改善箇所説明図

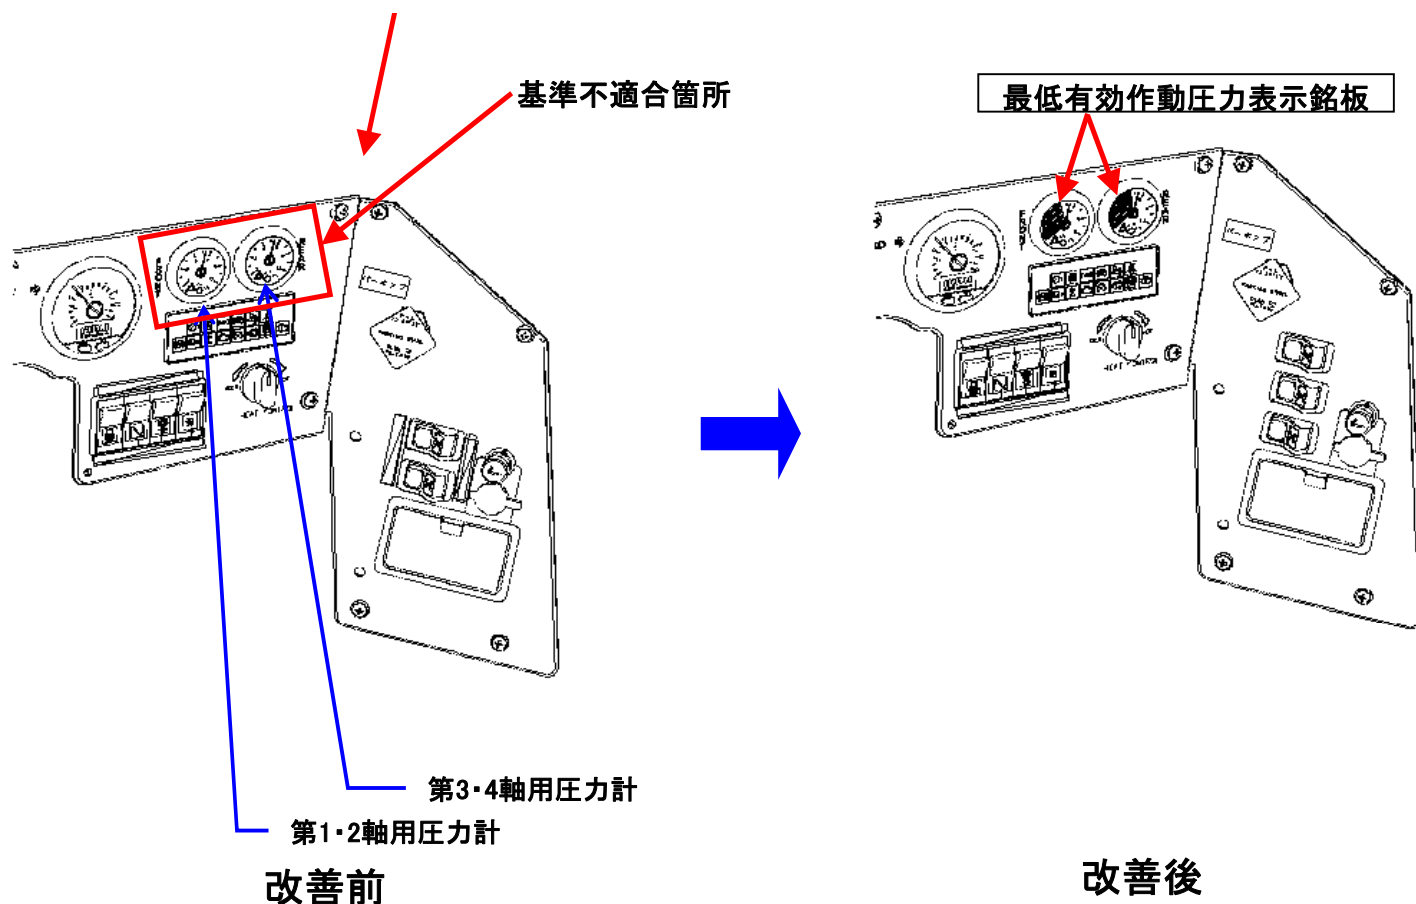
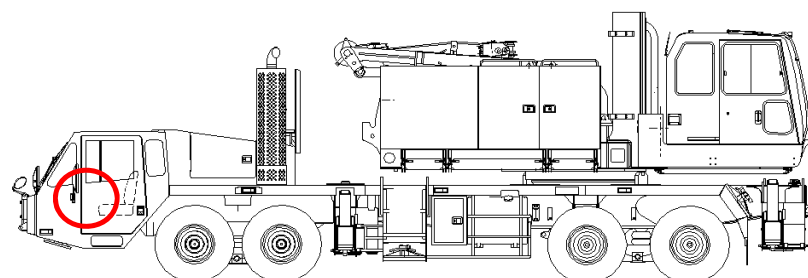
基準不適合発生箇所

運転者室内に装備される制動装置用内圧容器の圧力を表示する圧力計において、目盛りに最低有効作動圧力が表示されていないため、道路運送車両法の保安基準に適合していない。

改善の内容

全車両、制動装置用内圧容器の圧力計に最低有効作動圧力表示銘板を追加する。
